大型廃棄物保管庫の揚重設備及び架台設置に係る実施計画の変更について

2020年10月15日（第4回面談）

東京電力ホールディングス株式会社

2. 実施計画変更箇所

4-3. 架台の構造

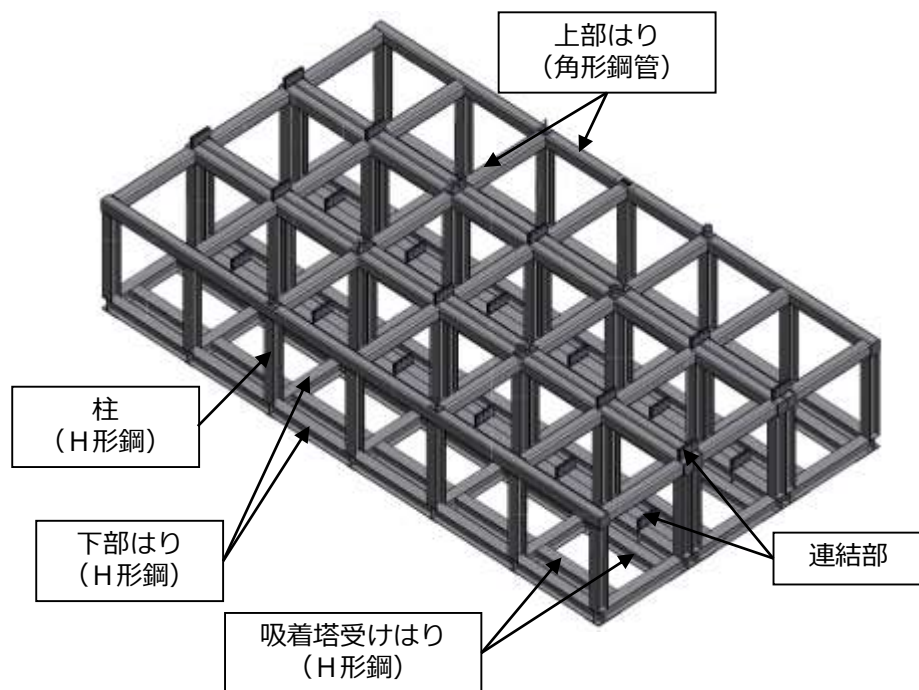
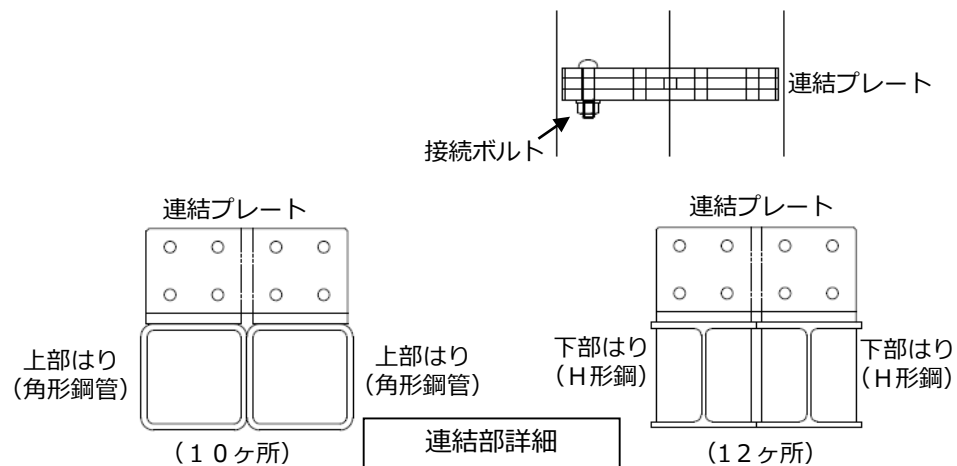
- 架台は使用済吸着塔を6体格納できるもので、角形鋼管とH型鋼を溶接して構成したものである
- 設置にあたっては、架台3台を連結プレートと接続ボルトで連結した構造(18体/基)とする
- 18体/基格納できるSARRY架台を、貯蔵エリアあたり10組設置する
- 架台は貯蔵エリア(北)及び貯蔵エリア(中)に設置する

【大型廃棄物保管庫の使用済吸着塔格納配置計画】

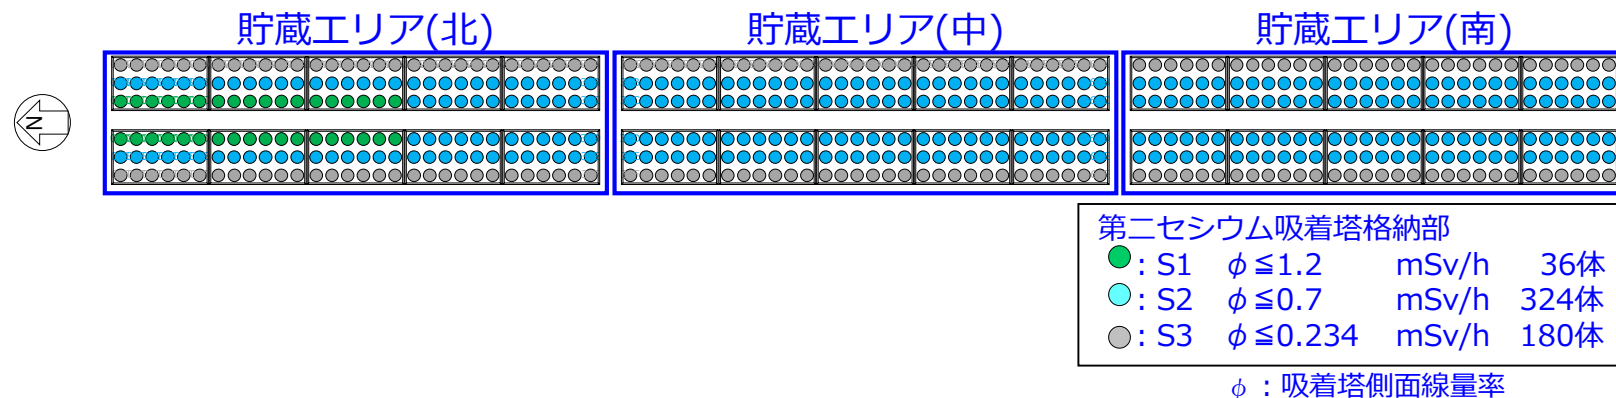
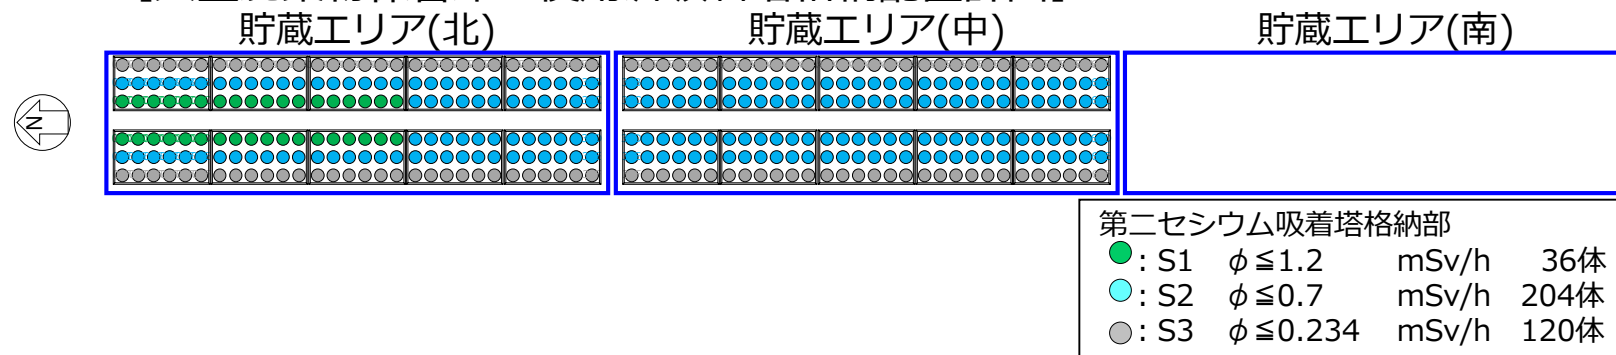
- 既認可では、遮へい設計における評価モデルとして、SARRY保管数540体を線量毎にS1～S3の3段階に区分し、貯蔵エリア(北)(中)(南)に配置し評価している。

- 今回の申請内容は、使用済吸着塔格納配置計画に示した線量区分毎のSARRY保管数は、各線量区分の既認可評価モデルの範囲内である。

9 - 3. 使用済吸着塔保管架台の構造強度

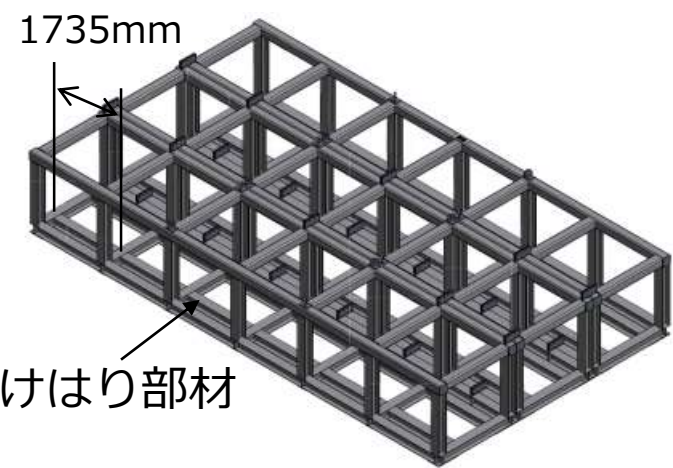
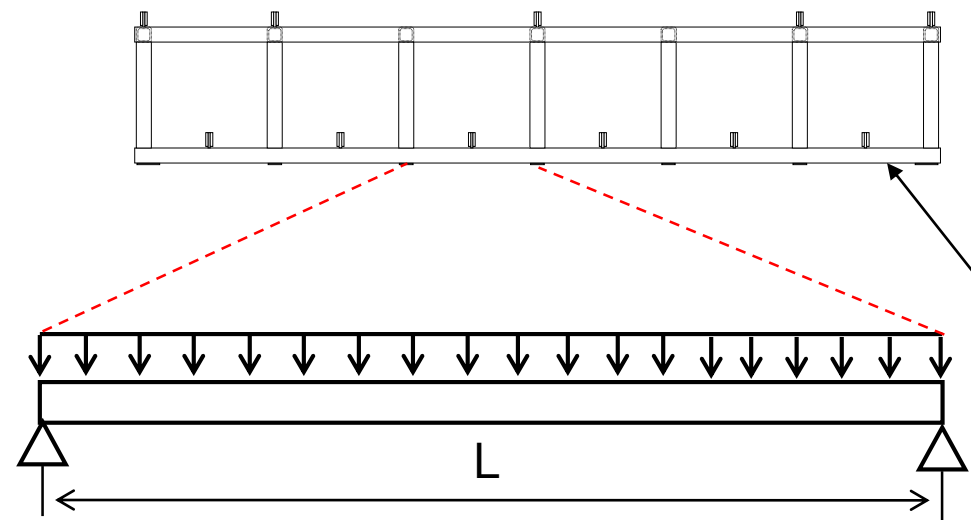
- 使用済吸着塔架台の強度評価は、吸着塔受けはりに、吸着塔質量の等分布荷重が加わるものとして評価。

SS400の曲げ応力 $\sigma_{max} = M_{max} / Z = WL / 8Z = 65MPa$

*** SS400の許容曲げ応力以下であることを確認 65MPa < 163MPa**

部材応力最大位置
(解析モデル(吸着塔保管状態),
1/2Sd, 自重+水平EW(X)方向+鉛直Z方向)

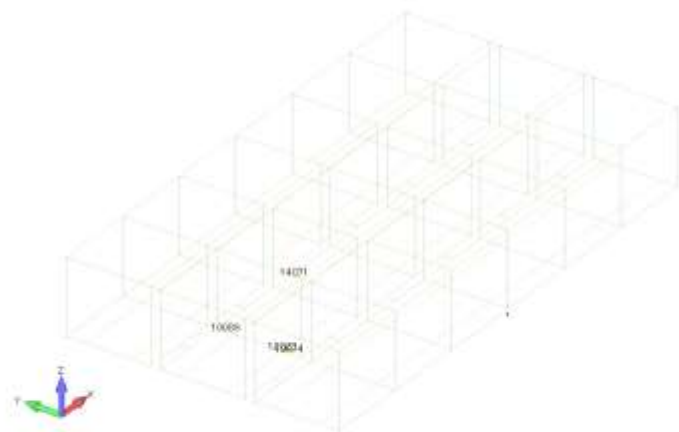
- 部材応力評価の結果、許容応力以下であることを確認。

評価項目	要素番号	使用部位	寸法	応力値 [N/mm ²]	許容応力 [N/mm ²]	評価
引張	12023	吸着塔受けはり	H200×200×8×12	4.98	243	OK
せん断	10074	吸着塔受けはり	H200×200×8×12	44.34	140	OK
圧縮	14071	上部はり	□200×200×12	0.62	237	OK
曲げ	10074	吸着塔受けはり	H200×200×8×12	40.34	243	OK
				計算値	許容値	
組合せ (引張と曲げ)	10089	吸着塔受けはり	H200×200×8×12	0.17	1.0	OK
	10074	吸着塔受けはり	H200×200×8×12	0.17	1.0	OK
組合せ (圧縮と曲げ)	10074	吸着塔受けはり	H200×200×8×12	0.17	1.0	OK
	10074	吸着塔受けはり	H200×200×8×12	0.17	1.0	OK

部材応力最大位置
(解析モデル(吸着塔保管状態),
1/2Sd, 自重+水平NS(Y)方向+鉛直Z方向)

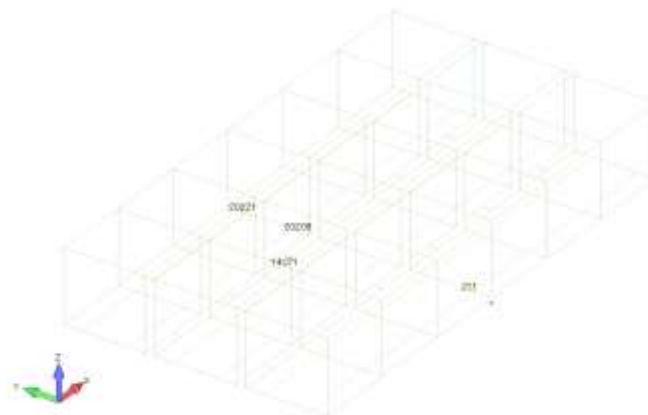
評価項目	要素番号	使用部位	寸法	応力値 [N/mm ²]	許容応力 [N/mm ²]	評価
引張	20208	吸着塔受けはり	H200×200×8×12	10.82	243	OK
せん断	20208	吸着塔受けはり	H200×200×8×12	79.05	140	OK
圧縮	14071	上部はり	□200×200×12	0.62	237	OK
曲げ	20221	吸着塔受けはり	H200×200×8×12	78.88	243	OK
				計算値	許容値	
組合せ (引張と曲げ)	20221	吸着塔受けはり	H200×200×8×12	0.37	1.0	OK
	211	吸着塔受けはり	H200×200×8×12	0.32	1.0	OK
組合せ (圧縮と曲げ)	20221	吸着塔受けはり	H200×200×8×12	0.33	1.0	OK
	211	吸着塔受けはり	H200×200×8×12	0.32	1.0	OK

接続ボルト応力最大位置
(解析モデル(吸着塔保管状態))

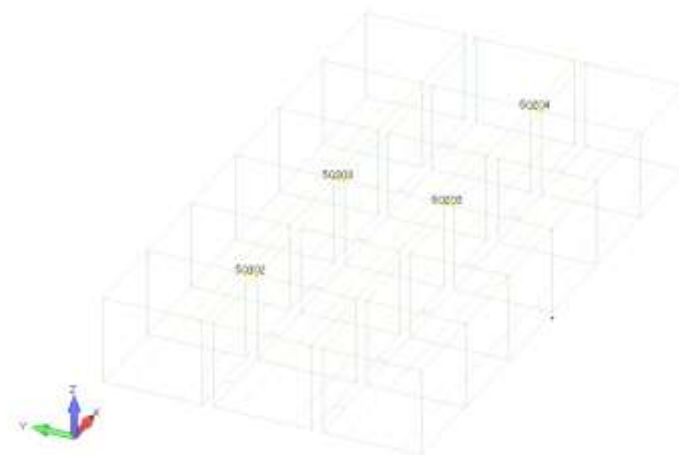
- 接続ボルト応力評価の結果，吸着塔保管を模擬した状態でのモデルにおいて，許容応力以下であることを確認。

地震	地震組合せ	評価項目	要素番号	応力値 [N/mm ²]	許容応力 [N/mm ²]	評価
1/2Sd	自重+水平	せん断	50204	0.28	140	OK
	EW(X)+鉛直Z	引張	50302	0.46	243	OK
	自重+水平	せん断	50203	5.11	140	OK
	NS(Y)+鉛直Z	引張	50303	0.57	243	OK

10. 貯蔵エリアの床の耐荷重について

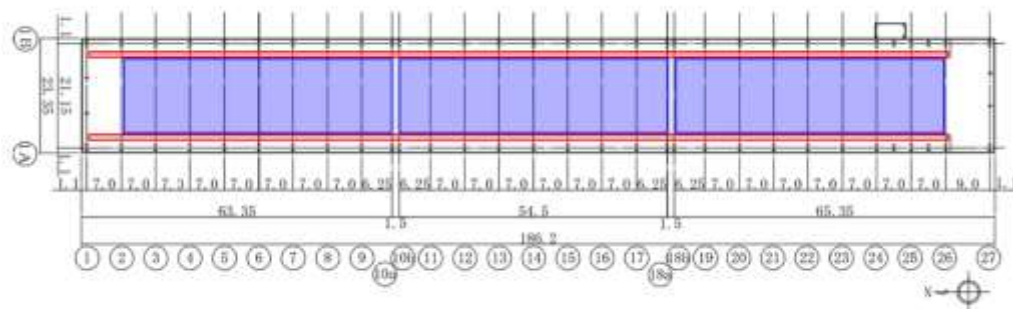
- 既認可では、貯蔵エリアの床の耐荷重を 21.07t/m^2 、レール基礎に作用する荷重をクレーン重量 110t + 定格荷重 150t を考慮した車輪一輪あたりの荷重（ $50\text{t}/\text{輪}$ ）として、基礎スラブを設計している。

- 今回の申請では、貯蔵エリアの床荷重が 8.4t/m^2 、クレーン重量においては、 60.7t + 定格荷重 30t を考慮した車輪一輪あたりの荷重（ $33.2\text{t}/\text{輪}$ ）となっており、床荷重及びレール基礎に作用する荷重より小さい値であるため床耐荷重は既認可評価の範囲内である。
